Aanvullende memo Beantwoording zienswijze Waterschap De Dommel

OPGESTELD VOOR:
Prohuis B.V.

OPGESTELD DOOR:
STANTEC BV

Projectnummer:
20220218

Figuur 2.3.1: Algemene hoogte kaart

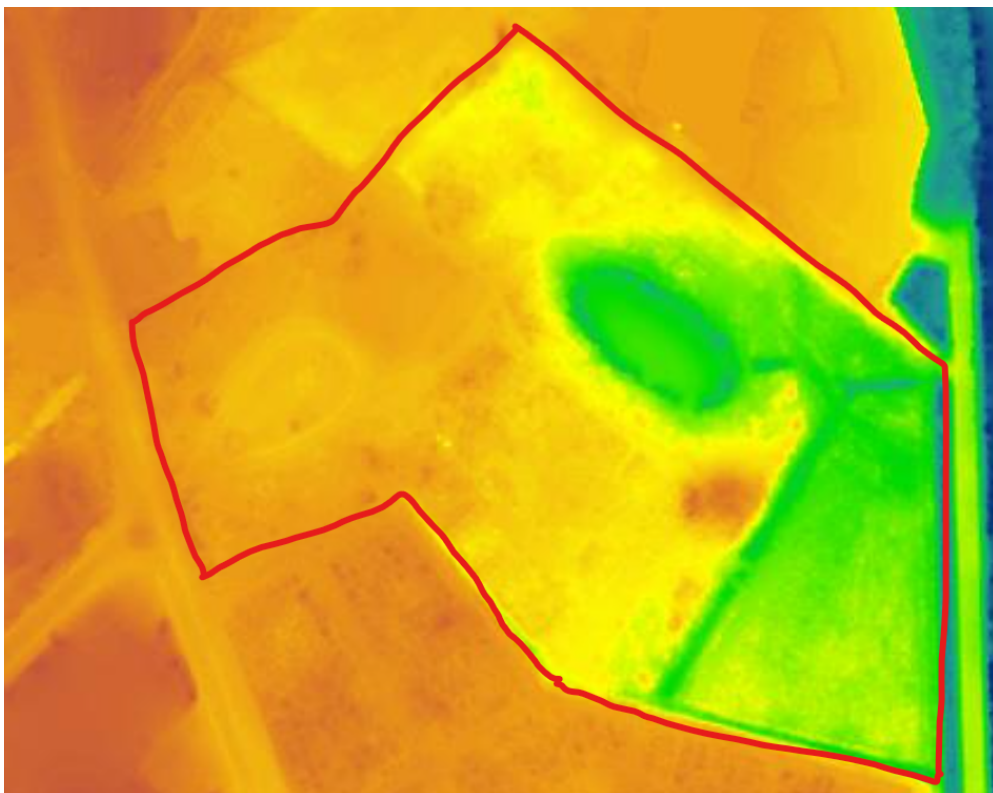
Wat was de rol van de vijver op de lokale waterhuishouding?

De vijver is onderdeel geweest van de natuurlijke waterhuishouding. Het hemelwater vanuit de tuin van het perceel stroomde af richting deze vijver. Wegens de effecten van de voormalige vijver op bouwen zullen er maatregelen worden getroffen om overlast van het verhoogde grondwater ten gevolge van de voormalige vijver te voorkomen.

Volgens opgave van de project ontwikkelaar is het gebouw en de omliggende verharding niet afgekoppeld geweest op de vijver. Alleen de omliggende tuin heeft afgewaterd op de vijver. Volgens de Algemene Hoogte Kaart (AHN) bevindt de vijver zich op het laagste punt in het plangebied. Hierdoor is te zien dat het gebied afloopt, en dus afwatert, naar de vijver.

Figuur 3.3.1: AHN, plangebied in rood.

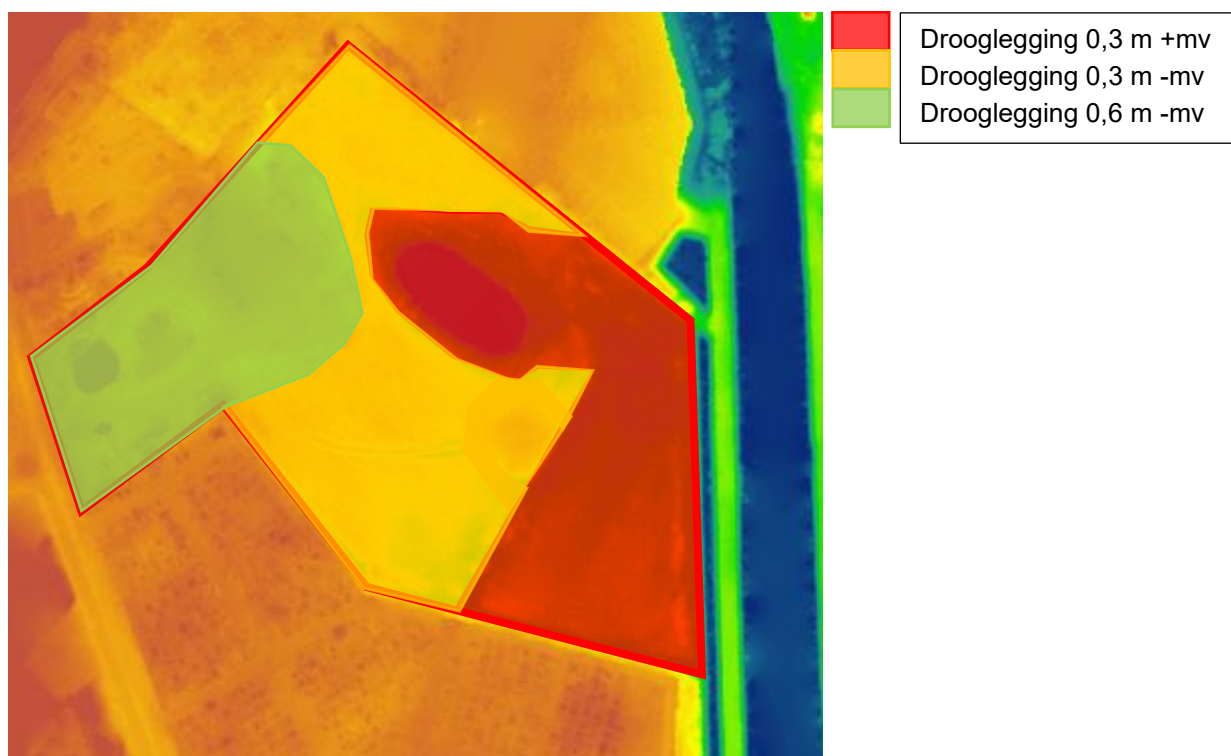
Hoe is de GHG representatief voor het plangebied aangezien die gebaseerd is op een peilbuis van buiten het plangebied?

De toekomstige bergingsvoorziening mag geen nadelige invloed uitoefenen op de aan de zuidzijde gesitueerde begraafplaats?

Een onderzoek wordt gevraagd naar de infiltratiecapaciteit van de bodem daar het plangebied grenst aan de Reusel.

De peilbuis buiten het gebied geeft een indicatie voor de GHG. De GHG van 10,52 m +NAP zal worden gehanteerd. Dit betekent dat bij de berekening van waterbergingsvoorzieningen een hoge GHG zal worden gehanteerd in vergelijking tot het maaiveld. Hierdoor is er meer oppervlakte nodig voor bijvoorbeeld een wadi. Naar aanleiding van eerder plaatselijk gemeten grondwaterstanden wordt een lagere actuele GHG verwacht in het plangebied. Door het uitvoeren van een grondwater onderzoek in het plangebied zal hoogstwaarschijnlijk een lagere GHG gevonden worden. .

De begraafplaats bevindt zich op een maaiveld hoogte van ca. 11,40 m +NAP (AHN). Het volledige plangebied bevindt zich lager dan het maaiveld van de begraafplaats. Infiltreren in de bodem veroorzaakt een lokale en tijdelijke stijging in het grondwaterpeil.

Op voldoende afstand van de begraafplaats en met een geringe infiltratiehoogte verwachten wij dat de bergingsvoorziening geen wijziging van de GHG ter plaatse van de begraafplaats tot gevolg zal hebben.

Het gebied is door de maaiveld hoogte op te delen in drie deelgebieden met een verschillende drooglegging bij de GHG. Het deelgebied grenzend aan de Reusel heeft een drooglegging van 0,3 meter boven het maaiveld. Een waterberging is hier niet mogelijk. Het deelgebied tussen het

bestaande gebouw en de vijver heeft een drooglegging van 0,3 meter. Hierdoor is het mogelijk om 0,2 (0,3 m drooglegging -0,1 veiligheidszone) te bergen. Het deelgebied grenzend aan de Postelstraat heeft een drooglegging van 0,5 meter (0,6 m drooglegging – 0,1 m veiligheidszone).

Figuur 5.3.5.3: Locatie van de wadi in rood weergegeven

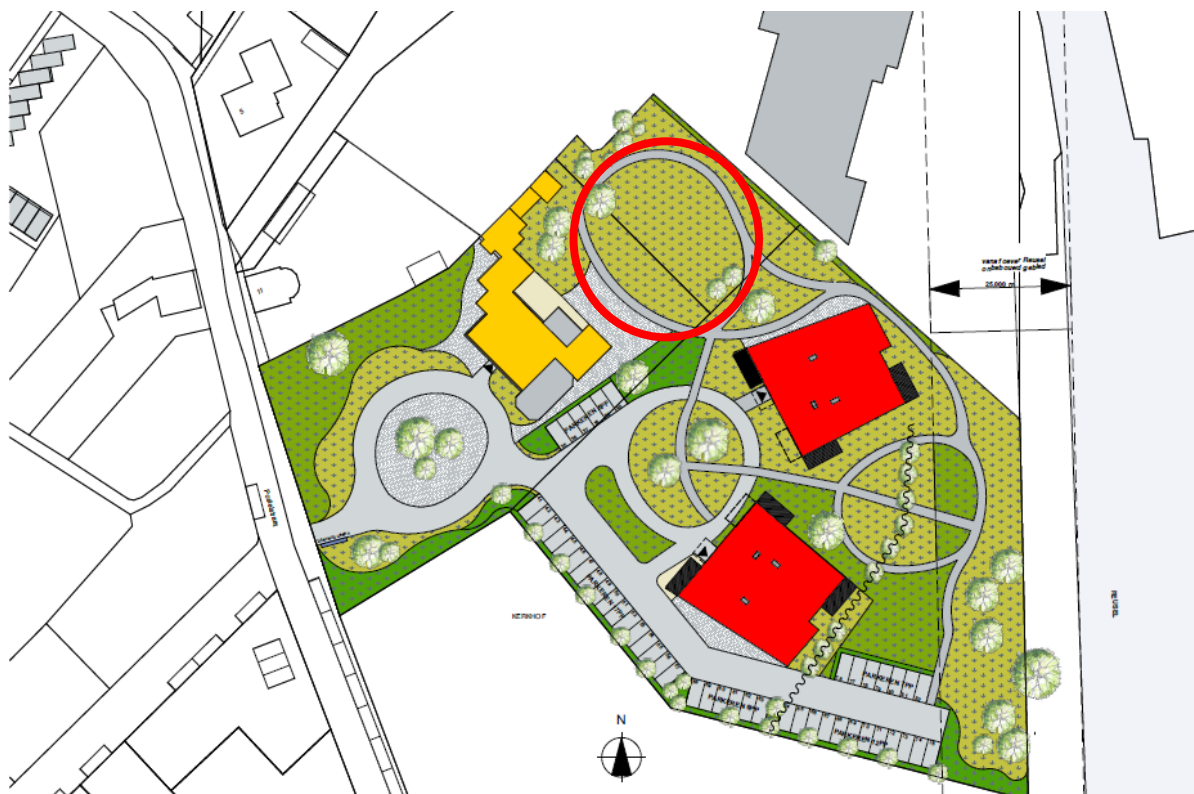
Tot slot wordt gevraagd om een uitwerking van een oplossingsrichting voor de hemelwaterbergingsvoorziening.

Indien de wadi wordt gerealiseerd in de ronding van de oprit wordt de oppervlakte ca. 321 m^2 . Verwachting is dat deze oplossing niet optimaal is ten aanzien van beïnvloeding van de GHG ter plaatse van de begraafplaats.

Onderstaand is de berekening aangegeven voor het benodigd wadi-oppervlak bij een bergingsschijf van 0,20 m. Met het situeren van de bergingsvoorziening aan de noordzijde van het plangebied wordt geen invloed op de GHG ter plaatse van de begraafplaats verwacht.

Aan de hand van de berekeningen is gebleken dat de waterbergingsopgave kan worden opgelost door een wadi op de locatie. Door het toepassen van meerdere en kleinere wadi's met de uitwerking van het terreininrichting is het mogelijk om de waterbergingsopgave verder in te vullen.
